Keuringsverslag van een elektrische laagspanning- en zeer lage spanningsinstallatie

NIET CONFORM

Straatnaam bouvier-washerstraat
Huisnummer 14
Busnummer
Postcode 1950
Gemeente KRAAINEM
Land België

Controlebezoek van een oude huishoudelijke elektrische installatie van een wooneenheid bij verkoop op vraag van de verkoper volgens (KB 08/09/2019) - AREI Boek 1- 8.4.2. en 8.2.1. en 4.2.4.3.

Afbeelding schakel- en verdeelbord:

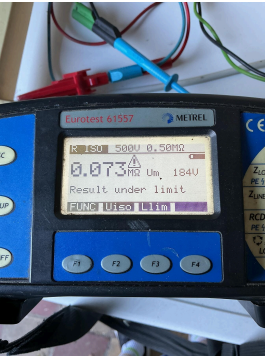
- I5.06 De deur en/of afschermplaat van het schakelbord dient (terug)geplaatst te worden. Aanraking van onder spanning staande delen mogelijk. (Boek 1 Afdeling 5.1.4. en 5.3.5.1.A. en 4.2.2.3.)

- I5.10 De genaakbare, naakte onder spanning staande delen zijn onvoldoende afgeschermd. (Boek 1 Afdeling 5.1.4. en 4.2.2.3.)
- I5.11 Niet gebruikte invoeringen van het verdeelbord zijn niet correct of onvoldoende afgedicht. (Boek 1 Afdeling 5.1.4. en 4.2.2.3.)

- I7.01 De smeltzekeringhouders of houders van kleine vermogensschakelaars met pennen met een sectie kleiner dan 10mm2 zijn niet voorzien van kalibreerelementen. (Boek 1 Onderafdeling 5.3.5.5.A.)
